**OGGETTO: Piano Regionale Attività Estrattive (PRAE) - Bacino Valleversa – Cava di Gesso
sotterranea denominata San Pietro-Pratonuovo sita in Loc. San Pietro 14 coltivata dalla**

OGGETTO: PIANO REGIONALE DELLE ATTIVITÀ ESTRATTIVE DELLA REGIONE PIEMONTE (PRAE). CONVOCAZIONE DELLA SECONDA CONFERENZA DI COPIANIFICAZIONE E VALUTAZIONE E AVVIO DELLA CONSULTAZIONE DEI SOGGETTI COMPETENTI IN MATERIA AMBIENTALE PER LA FASE DI VALUTAZIONE DELLA PROCEDURA DI VAS AI SENSI DELL'ART. 5 C. 1 LETTERA C DELLA L.R. 23/2016 E DELL'ARTICOLO 13 C. 5 BIS DEL D.LGS. 152/2006 (NOTA PROT. 14454 DEL 22/12/2022)
OSSERVAZIONI

OSSERVAZIONI AL PIANO REGIONALE DELLE ATTIVITÀ ESTRATTIVE DELLA REGIONE PIEMONTE (PRAE) ADOTTATO CON D.G.R. 81-6285 DEL 16/12/2022

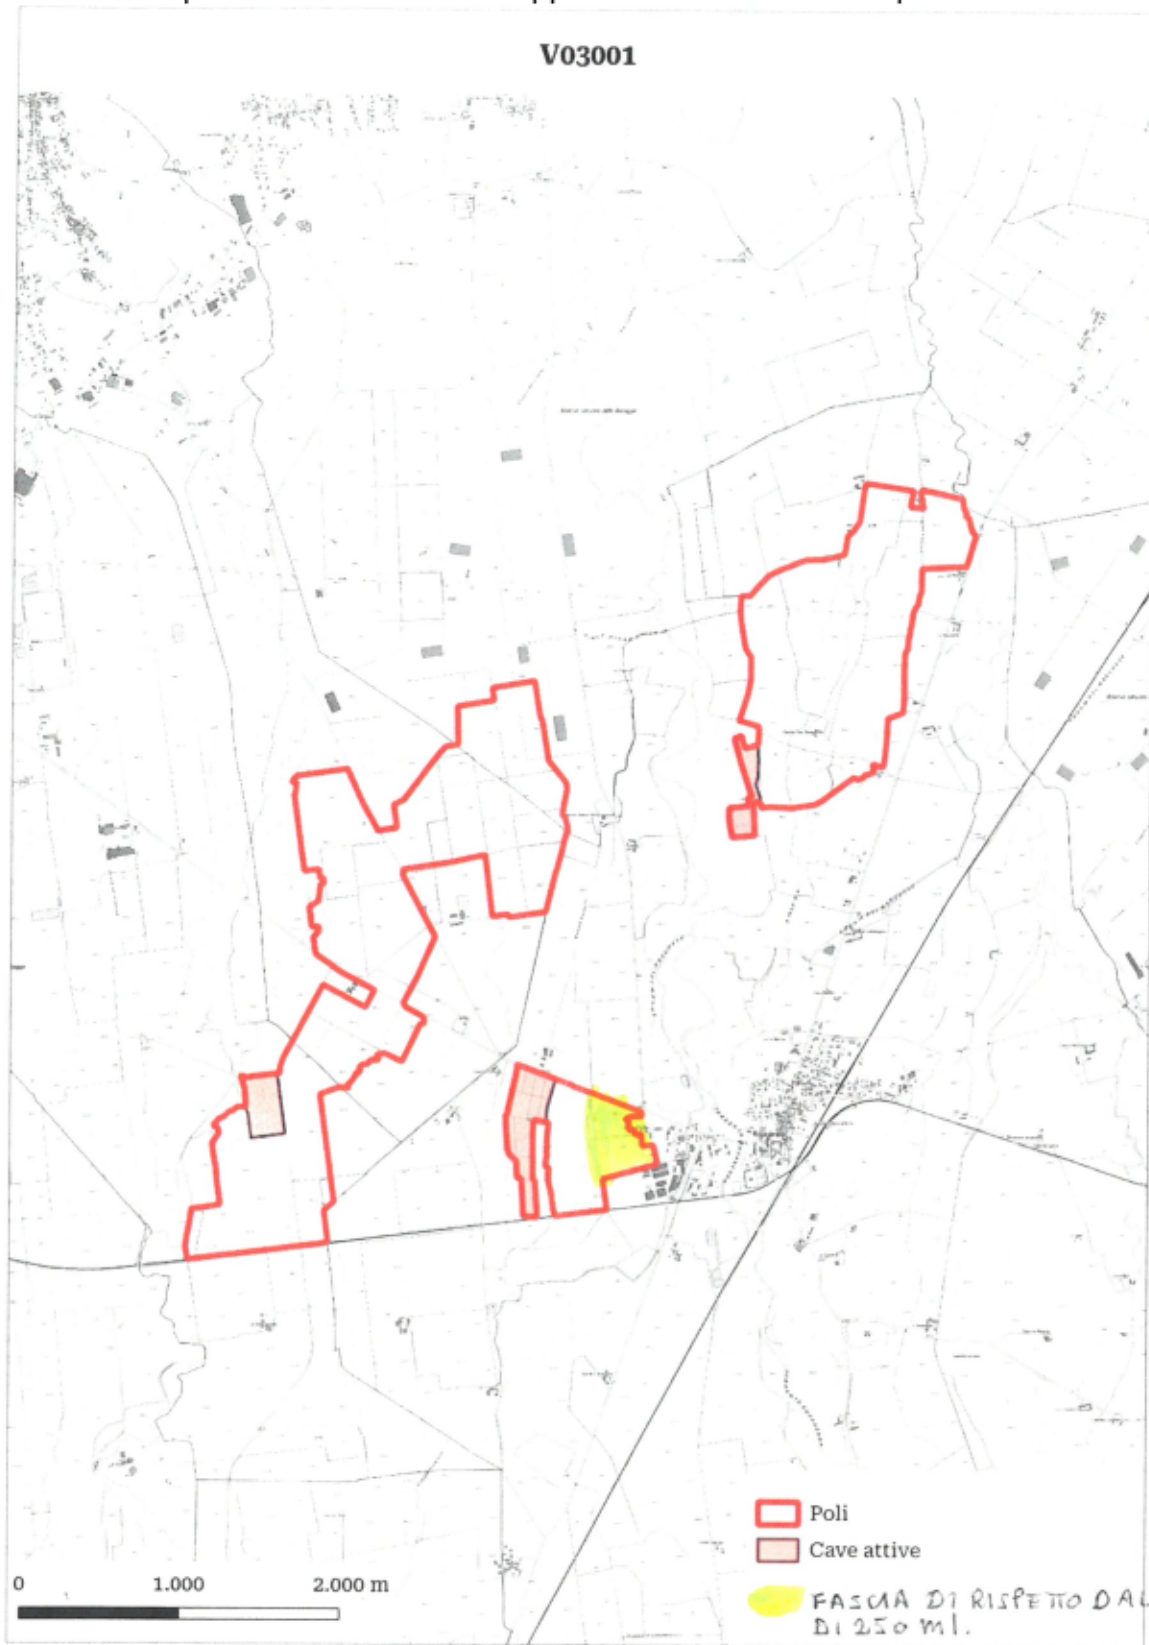
Per quanto attiene la superficie prevista di espansione della cava posta a ovest dell'abitato di Rovasenda si chiede di ridurre l'area in quanto posta nelle immediate vicinanze dell'abitato e quindi limitativa a futuri sviluppi del piano regolatore sia agricoli che residenziali con una fascia di rispetto dall'abitato di almeno 250 ml. (vedasi allegato A).
